Genehmigungsverfahren für die geplante Gas- und Dampfturbinenanlage (Kessel 13) als Ersatz für die kohlegefeuerten Kessel 9 und 10 des HKW der Stadtwerke Flensburg GmbH in der Batteriestraße in Flensburg

Hier: Synopse zu den Nachforderungen des LLUR

Notiz Nr. M142941/N02

Abbildung 1. Räumliche Verteilung der resultierenden vorhabenbedingten Säuredeposition (Jahresmittelwert) in eq (N+S)/(ha·a). Die umliegenden FFH-Gebiete sind blau gestreift dargestellt.

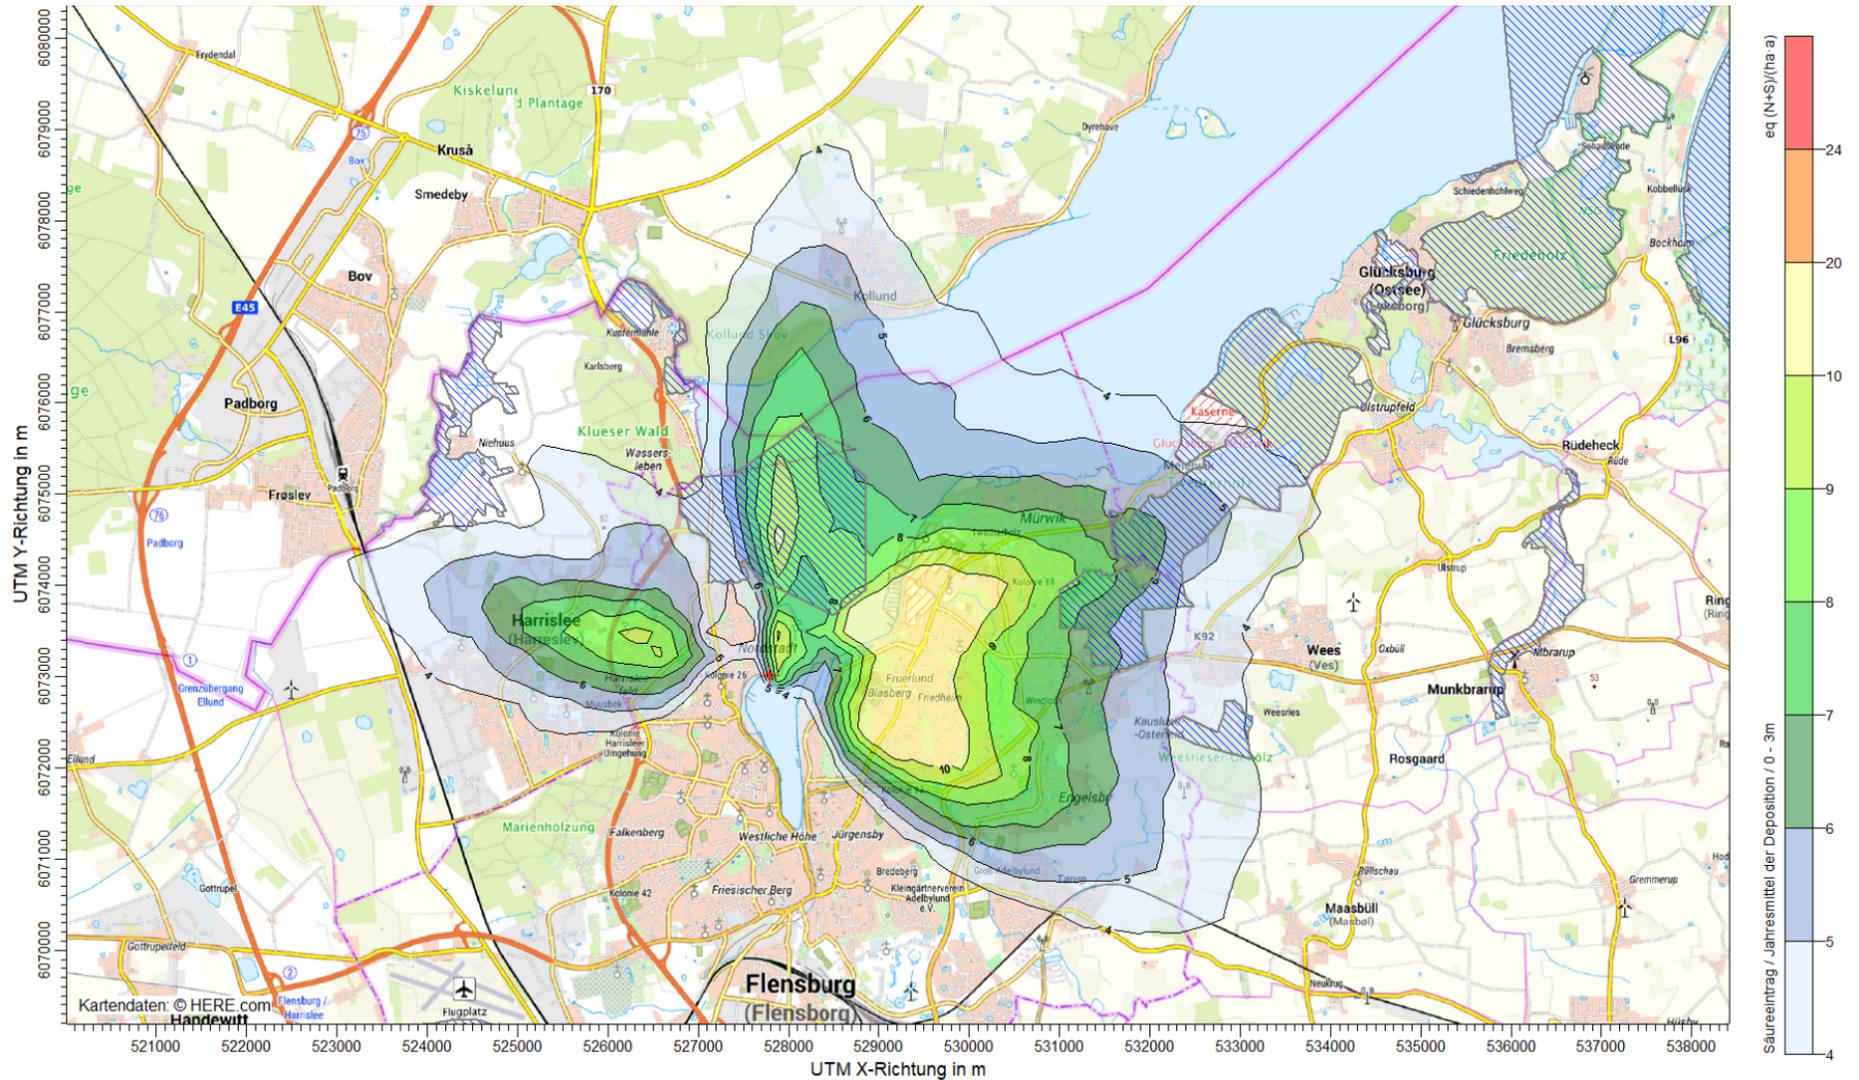
Nr.	Bemerkung
8	<p>Zum Punkt 3.4.1.4 Wirkungen auf die Umwelt und ihre Bestandteile (aber auch 6.3.2) wurden lediglich versauernde Stickstoffeinträge betrachtet (s. Fußnote auf Seite 185) 3 kg N/ha*a entsprechen 21 eq N/ha*a).</p> <p>Wie sieht es mit versauernd wirkenden Schwefeleinträgen aus? Das Abschneidekriterium für Säureeinträge gilt für versauernd wirkende Stickstoff- und Schwefeleinträge 21 eq(N+S)/(ha·a). Siehe Unterrichtungsschreiben vom 25.01.2019, Nr. 5.7. Seite 12.</p> <ul style="list-style-type: none"> Neben dem Stickstoffeintrag kann ebenfalls der vorhabenbedingte Säureeintrag in ein FFH-Gebiet von Relevanz sein. <p>Wie der Abbildung 1 im Anhang entnommen werden kann, resultiert hinsichtlich des Säureeintrags eine maximale Säuredeposition von ca. 11 eq (N+S)/(ha·a) in die umliegenden FFH-Gebiete. Demnach wird das Abschneidekriterium des LLUR von 21 eq (N+S)/(ha·a) deutlich unterschritten. Somit liegt bezüglich des Säureeintrags kein Natura 2000-Gebiet im Einwirkungsbereich des Vorhabens. Vor diesem Hintergrund sind keine erheblichen nachteiligen Auswirkungen auf ein FFH-Gebiet bzw. die dort vorkommenden Lebensraumtypen durch die Versauerung zu erwarten.</p>
